KONTROLL- RAPPORT

Kvalitetssikring iht. NVE-veileder 1/2019:
Vurdering av områdestabilitet Tømmereggen

Utredning av områdeskredfare
Tømmereggen, gnr./bnr. 283/19 m.fl. i
Lillestrøm kommune

50638-01-R

Tabell 4-2: Resultat fra utført kvalitetssikring av områdestabilitetsvurderinger

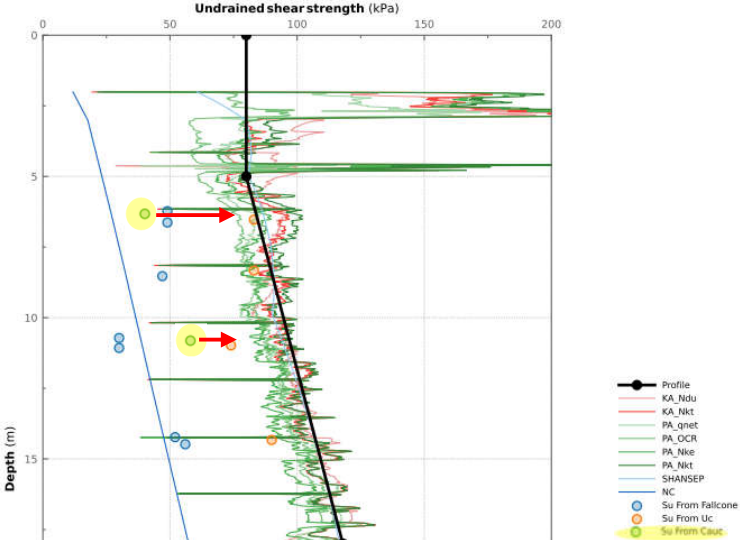
Nr.	Kontrollpunkt	Kommentar/beskrivelse	Status
1	Innledning	Beskrivelse av vurderingens bakgrunn er gitt i kap. 1 i [2]. Det skal utføres en generell vurdering av skråningsstabilitet og skredfare for eksisterende bebyggelse. Bakgrunnen for dette er en bekymringsmelding som er sendt fra grunneierne til kommunen, etter at det har blitt observert sprekker på toppen av skråningen mot nord.	OK
2	Regelverk og krav	Relevante regelverk og krav (ift. skråningsstabilitet) er nevnt i kap. 2, dvs. Eurokode 7 og TEK17/NVE-veileder 1/2019. Kravene er gitt for tiltakskategori K3, hvilket hadde vært mest aktuelt i tilfelle det skulle bygges noe nytt på Tømmereggen.	OK
3	Grunnlag: identifikasjon av kritiske skråninger og potensielt løsneområde	Grunnlaget er grundig beskrevet i kap. 3. Beskrivelsen inneholder bl.a. topografi, kvartærgeologi, eksisterende grunnundersøkelser og eksisterende kvikkleirefaresoner. De nevnes også at begge ravinesystemer, dvs. nord og sør for Tømmereggen, er vernede raviner. Det er ikke tegnet opp eller beskrevet maksimalt løsneområde her, men dette gjøres senere i rapporten (kap. 10 og vedlegg D).	OK
